**Ochotnicza Straż Pożarna
w Mazańcowicach**

Dotyczy zamówienia na: „Zakup ciężkiego samochodu ratowniczo-gaśniczego dla Ochotniczej Straży Pożarnej w Mazańcowicach”

W odpowiedzi na zadane pytania dotyczące wyjaśnienia treści SIWZ, Zamawiający tj. Ochotnicza Straż Pożarna w Mazańcowicach, 43-391 Mazańcowice 350, zgodnie z art. 38 ust 1 i 2 ustawy z 29 stycznia 2004r. Prawo zamówień publicznych (tj. z 2019r., poz. 1843 ze zm.), udziela następujących wyjaśnień:

Rysunek poglądowy / Illustrative drawing
Wymiary wysokościowe z tolerancją ± 40 mm
Kąty podane z tolerancją $\pm 2^\circ$
Pozostałe wymiary u 2%

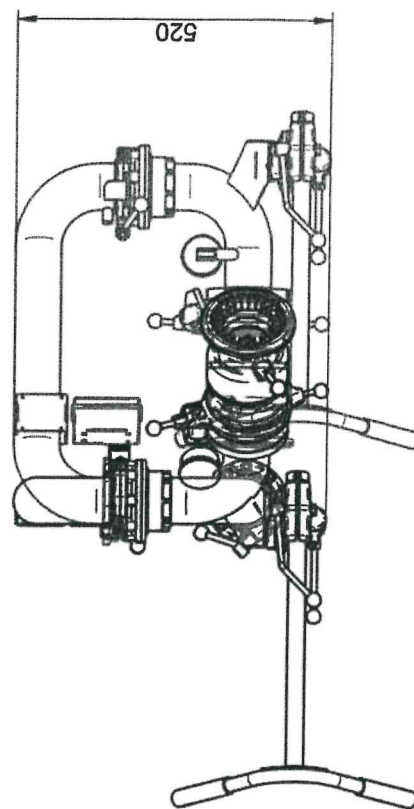
Czy Zamawiający dopuści zaafierowanie działka wodno-pianowego składanego, które w pozycji rozłożonej gwarantuje ergonomiczną pozycję pracy tzn. w pozycji transportowej działko chowa się w obrys samochodu, a w pozycji roboczej głowica działka znajduje się na wysokości 750 mm (zgodnie z załączonym rysunkiem) ?

Zamawiający informuje, iż dopuszcza zmianę w zakresie zadanego pytania.
